Vår dato: 04.06.2021

Vår ref.: 202005786-8 Oppgis ved henvendelse

NVEs vedtak - uttak av vann fra Faråni til snøproduksjon i Furestøyl skianlegg

Vedlegg 1. Kart som viser uttakspunkt og trasé fram til eksisterende pumpehus

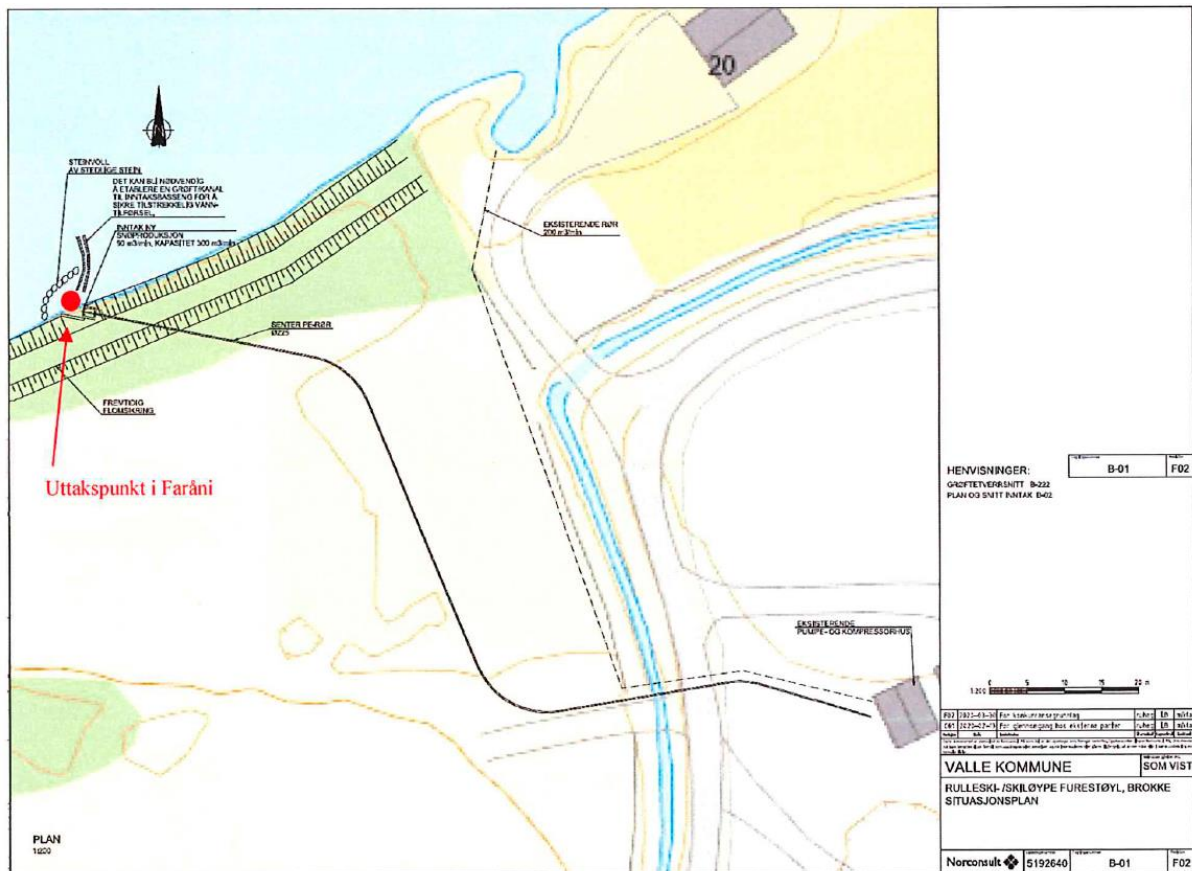
Inntak	Som omsøkt. Se plassering i kart vedlagt dette vedtaket. Mindre endringer kan tas som del av detaljplangodkjenningen. Flomvollen som nevnes er ikke med i vår behandling, men tas gjennom kommunal reguleringsplan.
Vannvei	Mindre endringer av trasé for vannledning kan gjøres i detaljplan. Kryssing av bekk/kanal gjøres på beste miljømessige måte i samråd med NVEs miljøtilsyn. Kryssing må ikke føre til økt flomfare.
Største vannuttak	300 m ³ /time
Gjennomsnittlig vannuttak	45 m ³ /time
Periode	Vann til snøproduksjon kan tas ut i perioden 1.11-31.1
